RN 147 – Créneaux de dépassement entre Limoges et Bellac Communes de Berneuil et Chamborêt

Dossier d'Enquête Publique préalable à la Déclaration d'Utilité Publique

Pièce H / Bilans de la concertation publique

BILAN DE LA CONCERTATION – 18 JANVIER 2019 AU 14 FEVRIER 2019

6.1. ANNEXE 1 : COMPARAISON AMENAGEMENT 2x2 VOIES OU 2+1 VOIES

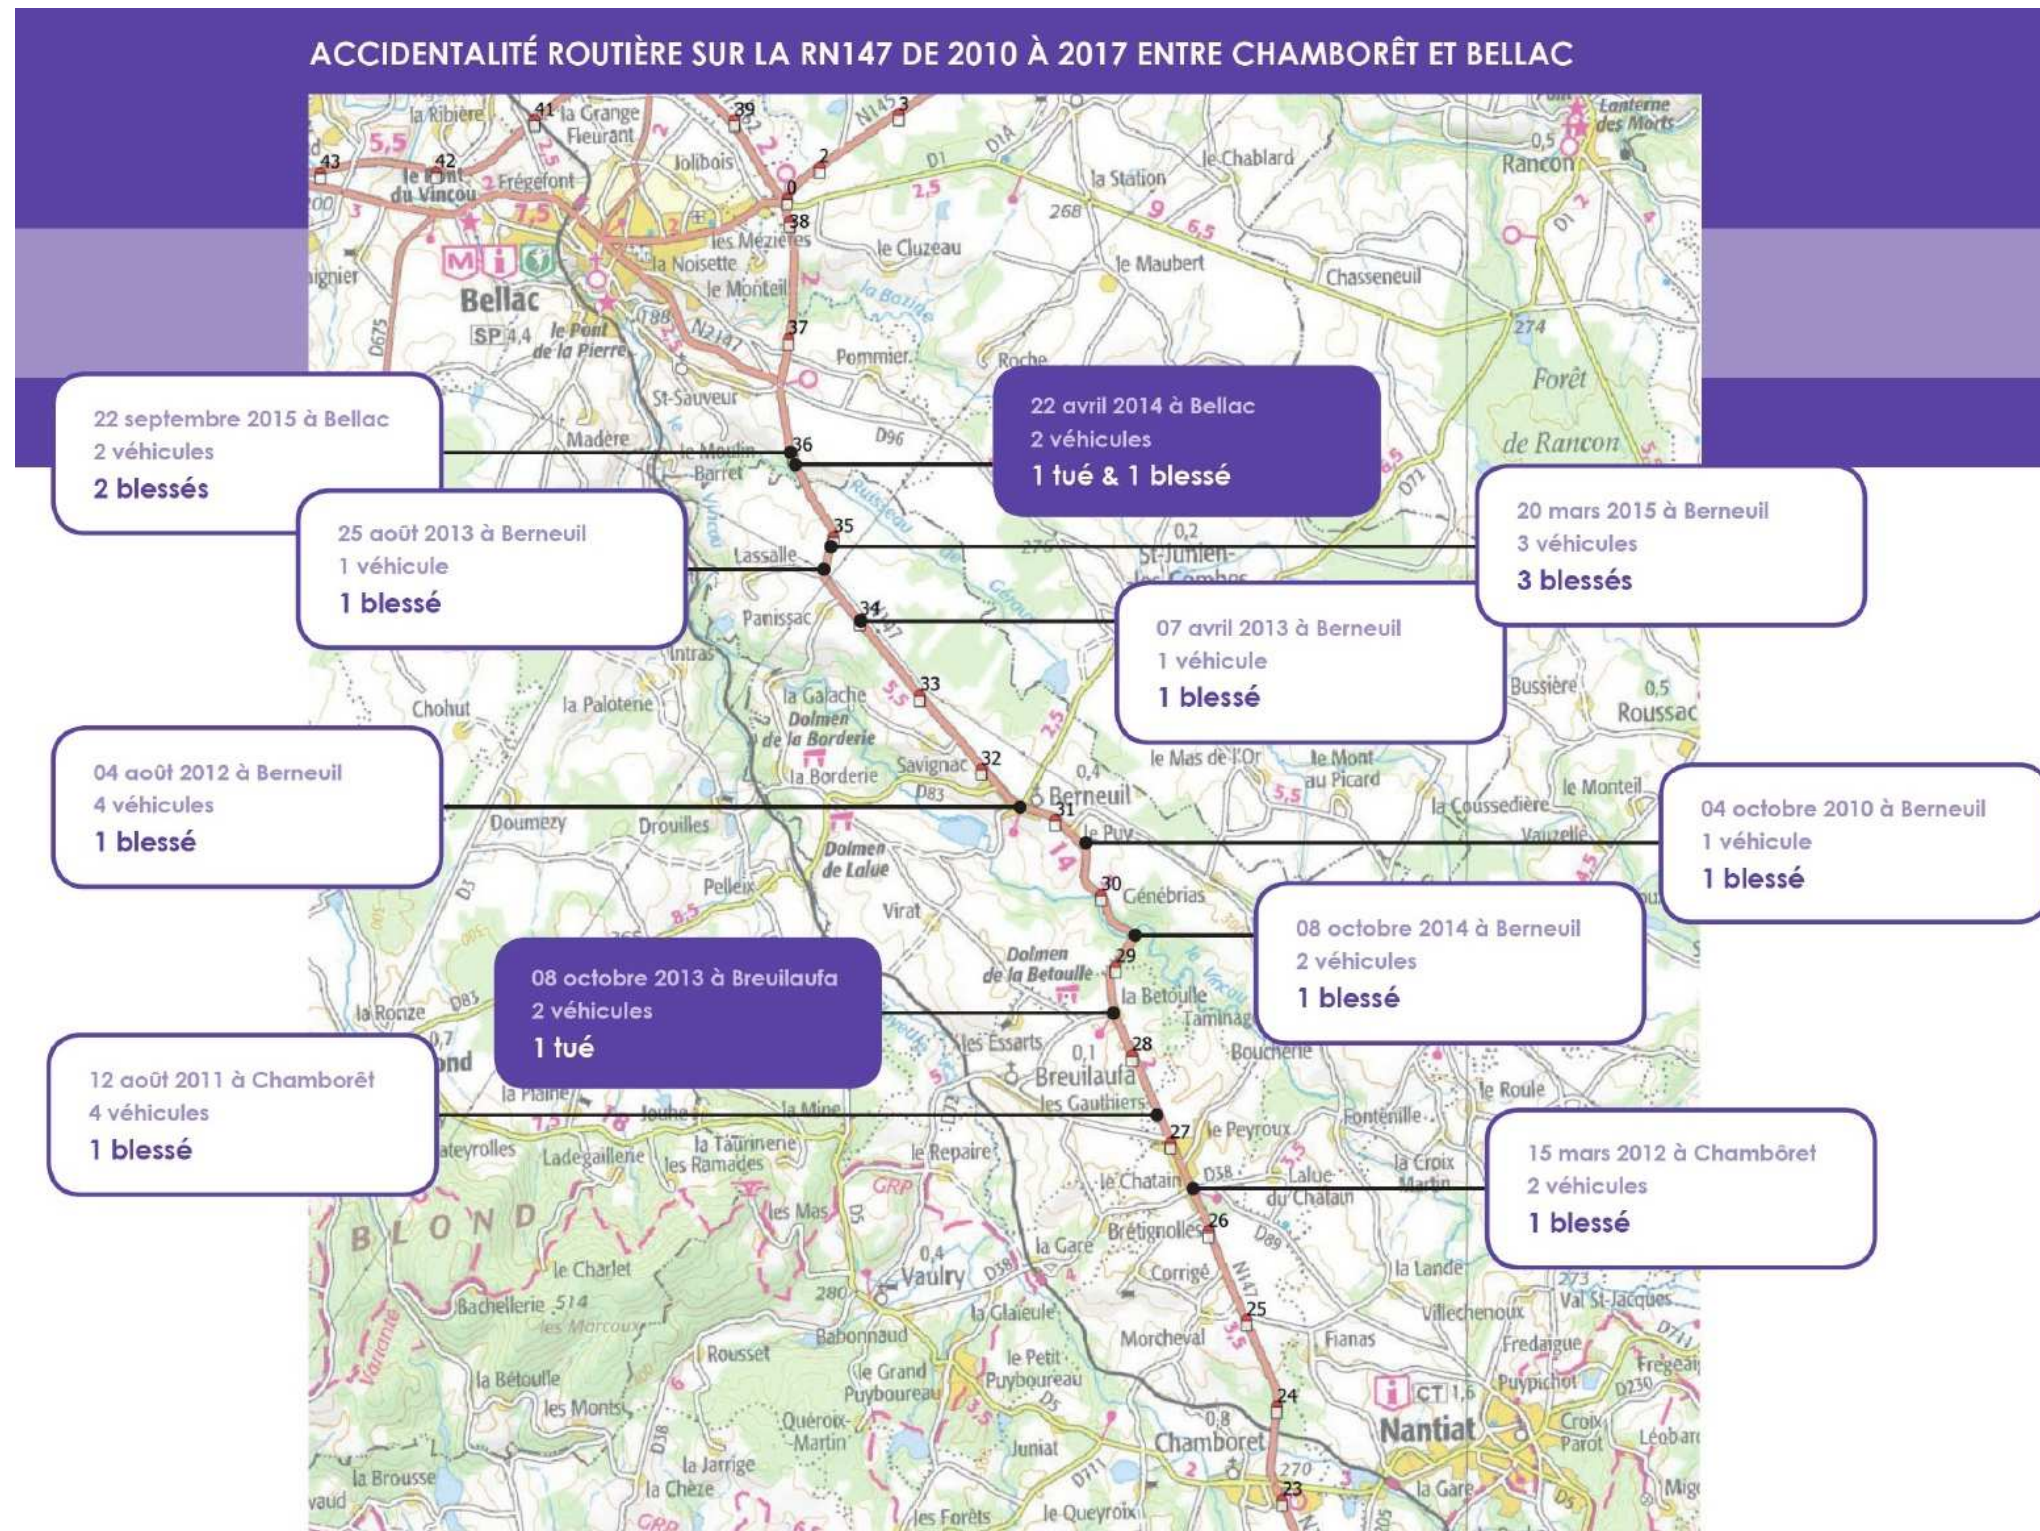
- Sur les options mises en débat, le garant a constaté qu'elles ont suscité la remise en question de l'opportunité du projet avec la proposition d'une troisième option 2 voies + 1 voie (habitants impactés par le tracé), mais également la remise en cause de la conception de la co-construction dans la mesure où le tracé global Limoges-Poitiers n'était pas soumis au débat public (association CRI).

créneau 2x2 voies	Créneau 2+1 voies
	suppression des accès directs Exclusion des véhicules lents	
longueur de dépassement	Entre 1000 et 1250 m (en terrain plat)	variable
zones de transition	150 m, 234m + 150 m	130 m, 234 m +130 m
vitesse de dépassement	110 km/h	90 km/h
équipements spécifiques	TPC	ligne continue
circulations transversales	impossibilité de traverser	interdiction de traverser
compatibilité avec une future 2 x 2 voies	+++	-

6.5. ANNEXE 5 : AMENAGEMENT D'UN ITINERAIRE ALTERNATIF

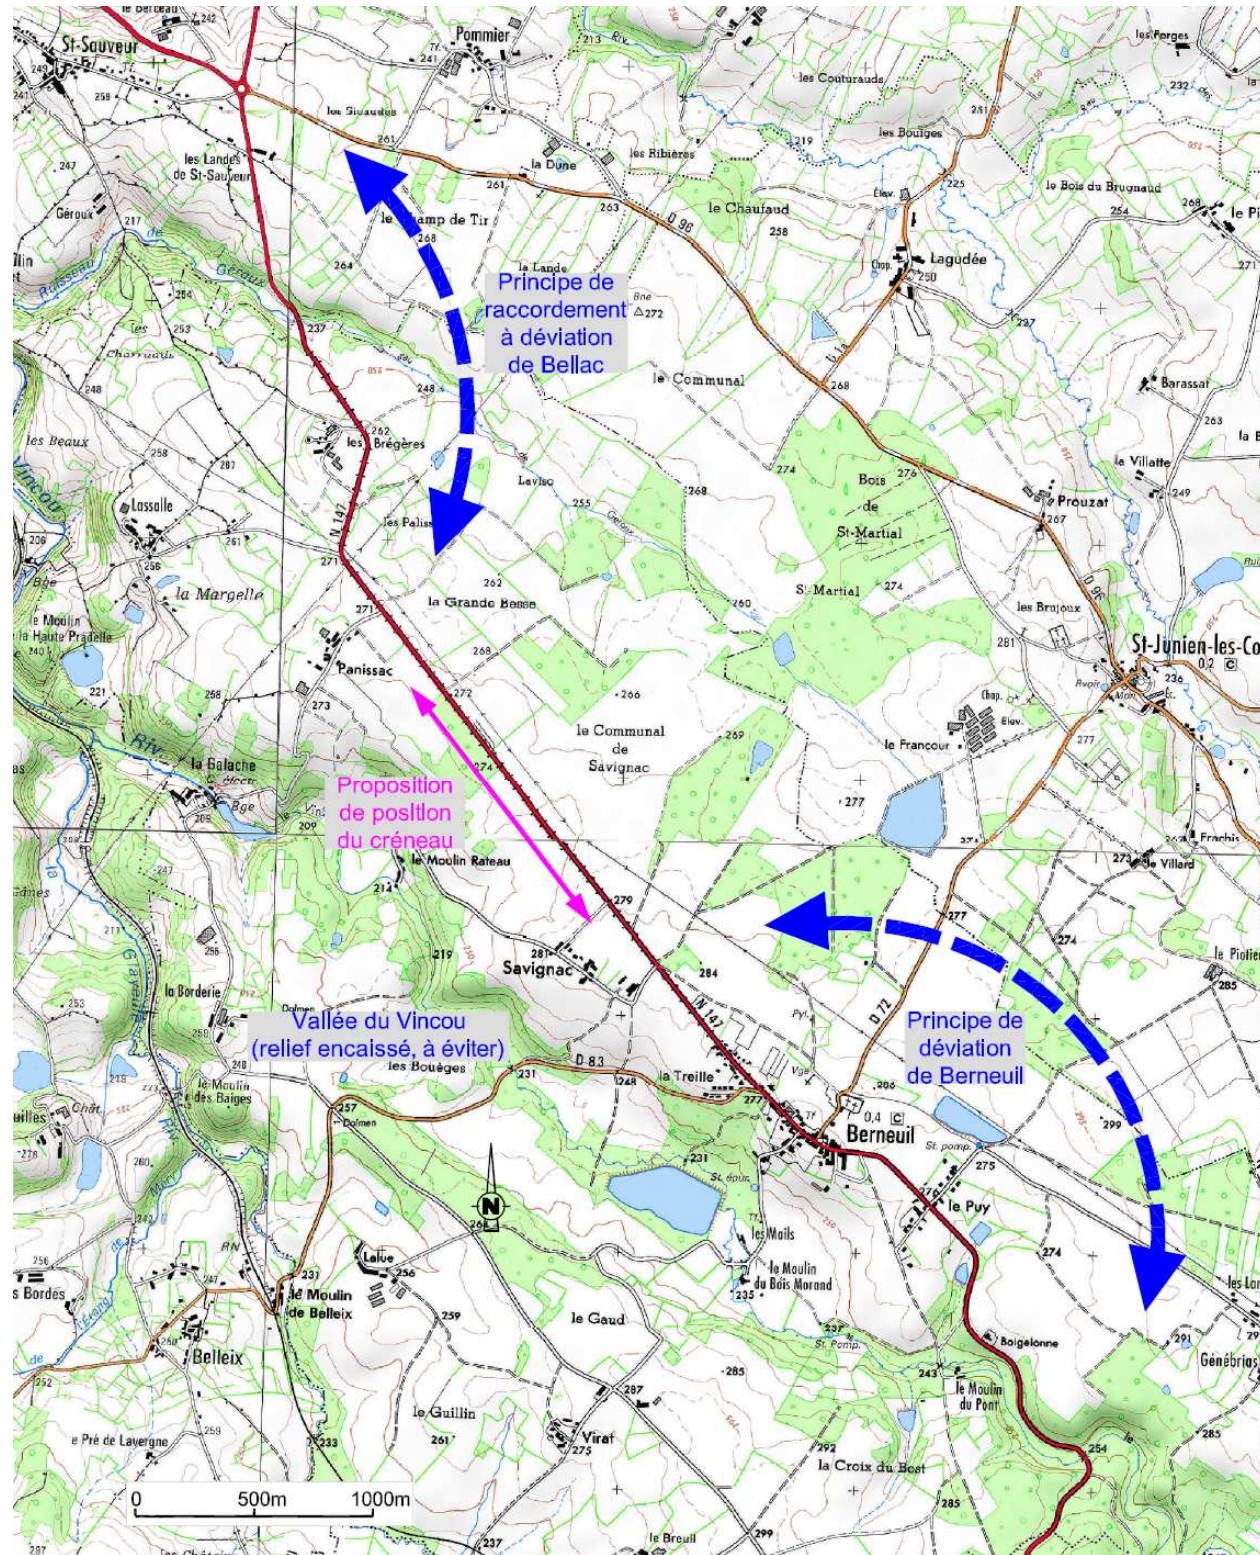
Fréquent	La solution présentée pour Chamborêt ne comporte pas de carrefour au sud du créneau permettant de connecter la section de la RN 147 qui serait déclassée à l'actuelle RN 147. De ce fait, les habitants de Morcheval auront des allongements de parcours importants les obligeant à passer par des voies de faible largeur. Ne serait-il pas possible de connecter l'ancienne RN 147 à l'actuelle par un giratoire ou un carrefour plan ?	<p>Le Maître d'ouvrage a fait une pré-étude de carrefour, comme suggéré. Ces carrefours (giratoire ou plan) seraient situés :</p> <ul style="list-style-type: none"> • en sortie de courbe, • dans des secteurs en pente. <p>Pour ces raisons une telle localisation ne semble pas garantir de bonnes conditions de sécurité.</p> <p>On peut par exemple souligner que la conception de giratoire en secteur en pente est fortement déconseillée car susceptible d'occasionner des déversements de Poids-Lourds.</p> <p>Le Maître d'ouvrage s'engage à étudier l'aménagement d'un itinéraire alternatif permettant de réduire les allongements de parcours (cf annexe 5).</p>

Les participants concernés se sont inquiétés des allongements de parcours pour les habitants de Morcheval voulant se rendre vers le sud (Chamborêt ou Nantiat).

Le Maître d'ouvrage s'engage à étudier l'aménagement d'un itinéraire alternatif permettant de réduire les allongements de parcours (cf annexe 5). Cet itinéraire emprunterait le tracé d'un chemin rural passant à travers un espace boisé. Compte tenu du faible trafic, le chemin rural qui sera aménagé ne sera pas élargi et le projet sera étudié de telle sorte que les arbres et murets de pierre existants soient préservés.
